ORD. N° : 293
ANT. : PROYECTO DE PAVIMENTACIÓN DE ACCESOS VEHICULARES PARA EDIFICIO CONSISTORIAL UBICADO ENTRE LAS CALLES JAIME GUZMAN Y ATACAMA EN LA LOCALIDAD DE BAQUEDANO, COMUNA DE SIERRA GORDA.
MAT. : ENVÍA OBSERVACIONES A PROYECTO DE PAVIMENTACIÓN DE ACCESOS VEHICULARES PARA EDIFICIO CONSISTORIAL UBICADO ENTRE LAS CALLES JAIME GUZMAN Y ATACAMA EN LA LOCALIDAD DE BAQUEDANO, COMUNA DE SIERRA GORDA.
ADJ. : LISTADO DE PRECIOS UNTARIOS SERVIU 2025

**A : CARMEN PALACIOS
INGENIERA CIVIL
DE : ROBINSON ESPEJO CHEPILLO
JEFE (S) DEPARTAMENTO TÉCNICO DE CONSTRUCCIONES Y
URBANIZACIÓN.**

Figura 1

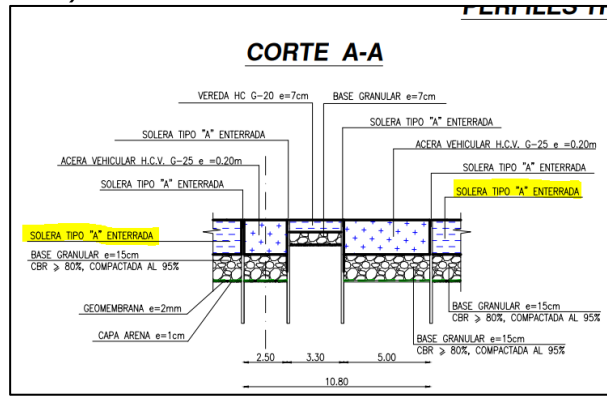
2.8. En el corte A-A, corregir denominación indicada, ya que corresponde a vereda peatonal de espesor 7 cm. (ver figura 1).

Figura 2

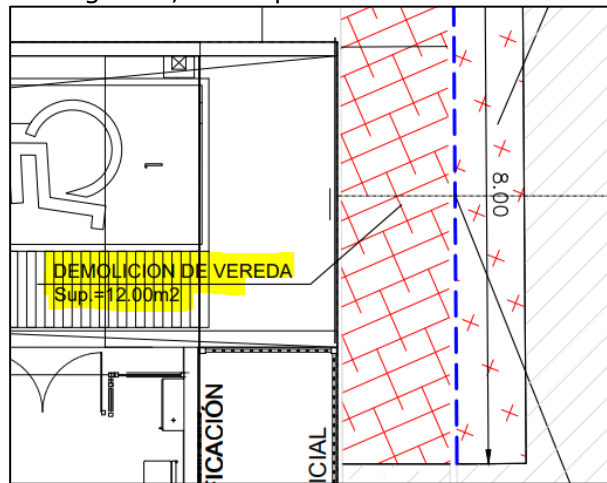
2.9. Reubicar texto indicado en figura 2, dado que no se visualiza bien.

Figura 3

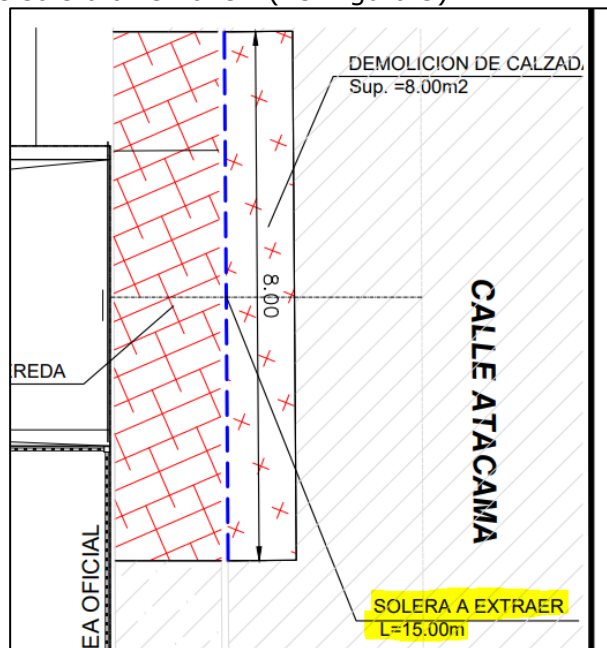
2.10. Corregir largo de solera a remover. (ver figura 3).
